ГОСТ 20122—74

ШТЫРИ ЦЕНТРИРУЮЩИЕ ДЛЯ МОДЕЛЬНЫХ ПЛИТ

Изменение № 1 ГОСТ 20122—74 Штыри центрирующие для модельных плит. Конструкция и размеры

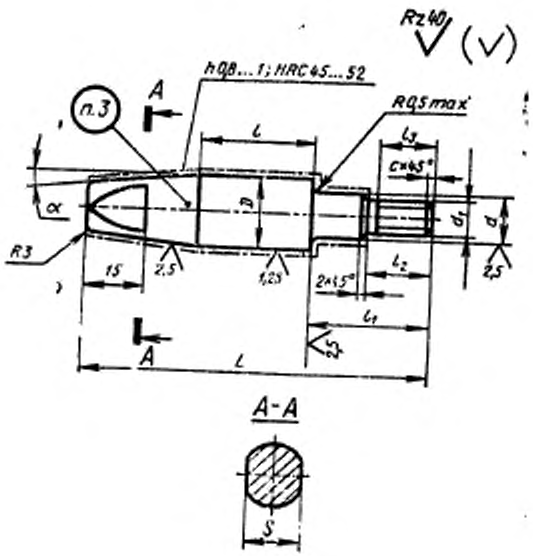
Пункт 1. Заменить обозначения: $Ш_3$ на d9; C_8 на h8; C_3 на h12;
